Keerlus TL19 Technopolis Delft;

stand van zaken tramtrillingen bij VSL

opdrachtgever TU Delft FMVG
rapportnummer SL 921-1-RA-001
datum 16 oktober 2013
referentie BSn/BSn/TvdE/SL 921-1-RA-001
verantwoordelijke ir. B. Snoeij
opsteller ir. B. Snoeij
+31 79 3470332
b.snoeij@peutz.nl

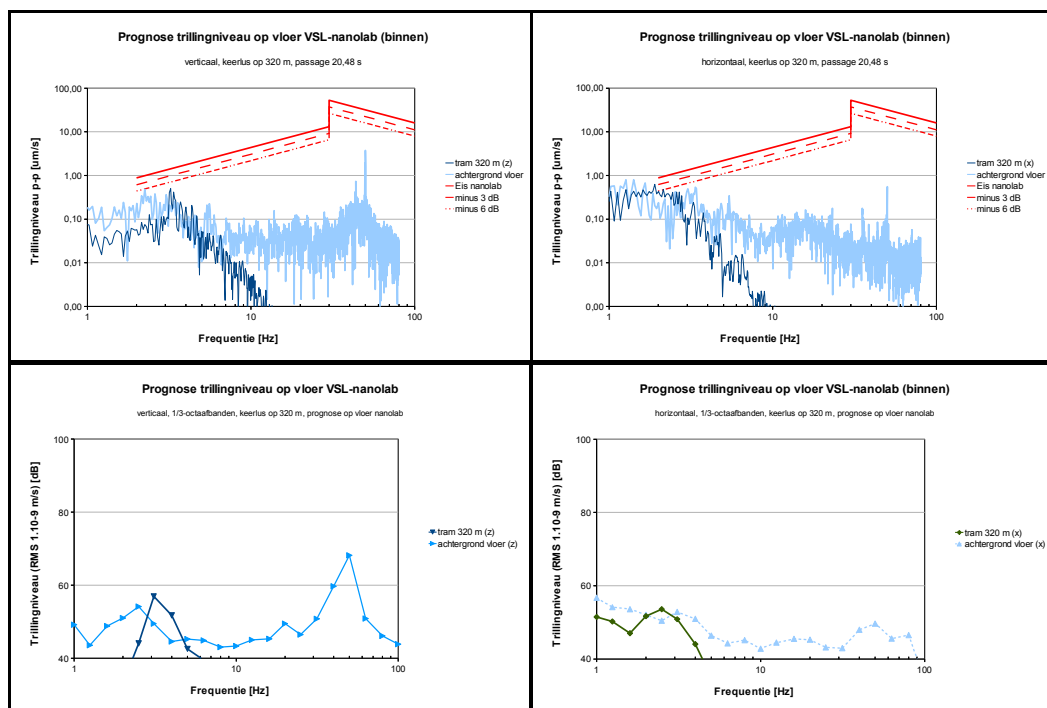
Vraag VSL: Zo ja, waarom heeft Peutz dan in rapport SG 921-6-RA-002 toch gebruik gemaakt van de "Tanthof-metingen" (figuur 12 op pagina 18)?

Het rapport SG 921-6-RA en latere versies 001 en 002 zijn opgemaakt in januari en februari 2013. De metingen aan de bocht Papsouwselaan zijn verricht in maart 2013 en hebben als doel gehad te bepalen op welke wijze de keerlus Technopolis zo trillingarm mogelijk uitgevoerd kan worden (smeren van tramrails, lagere rijsnelheid, ruimere boogstraal, fundatie op beton), de in de conclusie aanbevolen optimalisatie van de keerlus. De meetresultaten van maart 2013 konden derhalve niet gebruikt zijn in een rapport dat in februari 2013 is opgesteld.
